DETERMINAZIONE DEL DIRIGENTE SERVIZIO VIA E VINCA 25 febbraio 2021, n. 65

**D.Lgs. 152/2006 e smi, L. 241/1990. Provvedimento conclusivo del procedimento di valutazione di impatto ambientale ricompreso nel procedimento IDVIA 382 ex art. 27 - bis del TUA e di Valutazione di incidenza ex art. 10 co. 3 per la messa in sicurezza area residenziale "Villaggio Quadrifoglio" nel Comune di Grumo Appula (Ba) - POR Puglia 2014/2020 asse v - azione 5.1 - sub azione 5.1.2.**

**Proponente: Città di Grumo Appula (Ba).**

**Oggetto:** Messa in sicurezza area residenziale "Villaggio Quadrifoglio" nel Comune di Grumo Appula (BA) - POR Puglia 2014/2020 Asse V - Azione 5.1 - Sub Azione 5.1.2

Stralcio elaborato SEZIONI TIPOLOGICHE DEL CANALE (TAV. 40 - rev. 3 - luglio 2020)

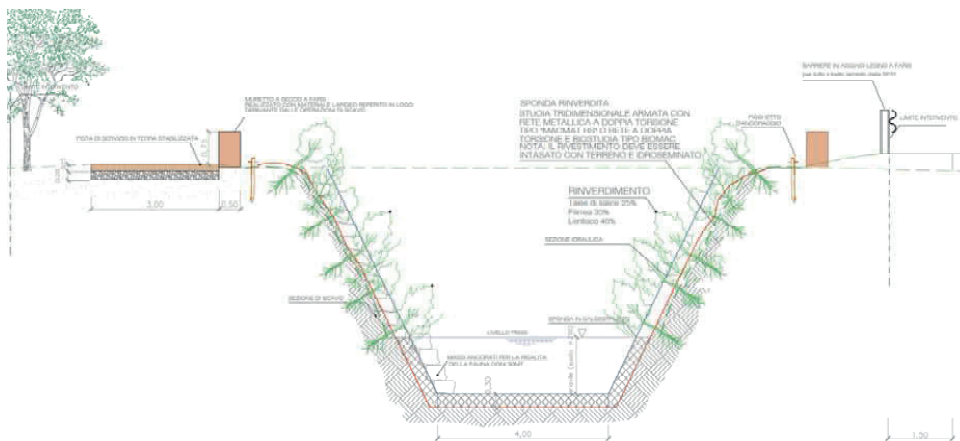
Per entrambe le sezioni tipologiche sono previsti sistemi di risalita lungo gli argini per garantire l'attraversamento del canale da parte delle specie poco mobili.

Sezione Tipologica "punto di sfioro"

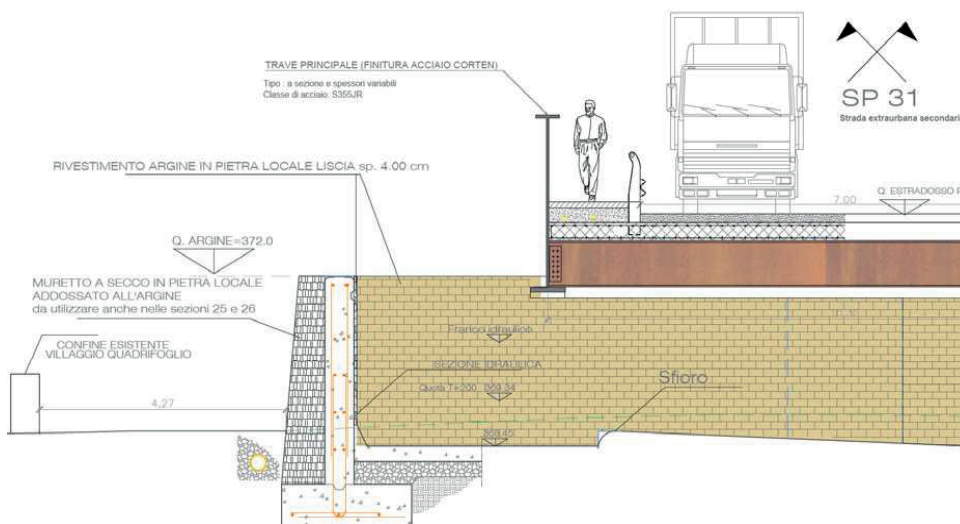
Nella Sezione Tipologica "punto di sfioro" gli argini impermeabili in C.A., esternamente, per la parte a vista oltre il piano di campagna, saranno rivestiti con muretti a secco in pietra calcarea locale derivante dalle operazioni di scavo. "Nella parte interna del canale invece, sarà posato un rivestimento in pietra calcarea liscia" (Sezione Tipologica "C").

SESTO DI IMPIANTO (Stralcio elaborato TAV. 49 - rev. 3 - luglio 2020)

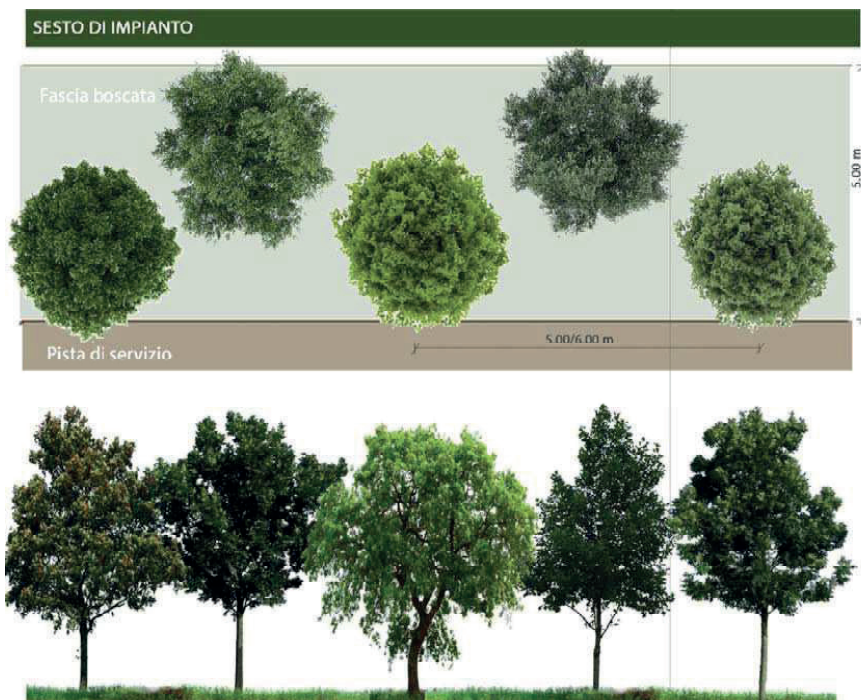
Parallelamente al canale è prevista la realizzazione di una fascia boscata, un corridoio ecologico "costituito dalla messa a dimora di specie arboree autoctone, piantumate con un sesto di impianto non lineare ogni 5.00 m nella misura di circa 200 piante". Le essenze di cui è prevista la piantumazione sono riportate nella RELAZIONE GENERALE (elaborato RT01 - rev. 3 - luglio 2020) oltre che nella PLANIMETRIA DELLE SPECIE ARBOREE DI NUOVO IMPIANTO, SESTO DI IMPIANTO ED ABACO DELLE ALBERATURE DI NUOVO IMPIANTO (elaborato TAV. 49 - rev. 3 - luglio 2020).

SEZIONE PISTA DI SERVIZIO (Stralcio elaborato TAV. 69 - rev. 3 - luglio 2020)

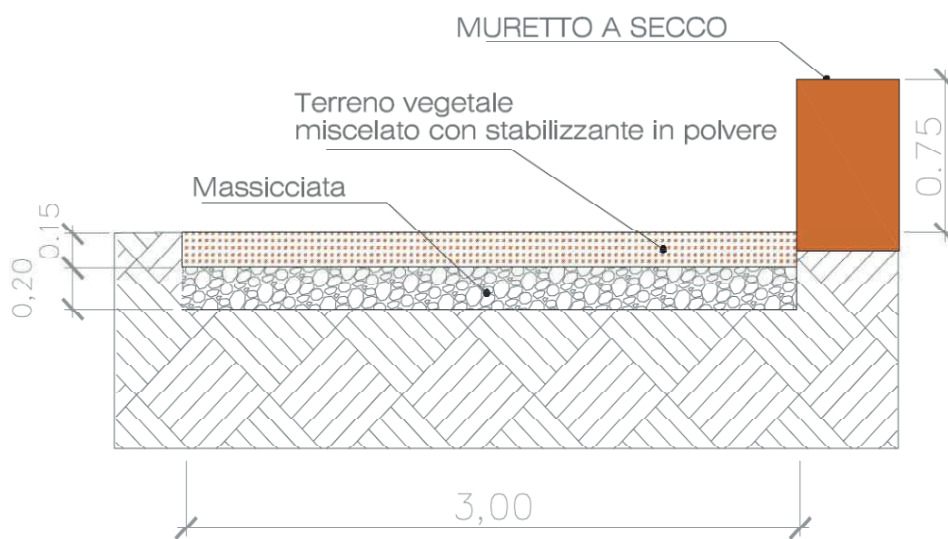
“Lungo il lato a sinistra idraulica della canalizzazione verrà realizzata una pista di servizio della larghezza di 3,00 ml in terra battuta, per permettere l’ingresso ai mezzi ed agli addetti che si occuperanno della manutenzione dell’opera.”
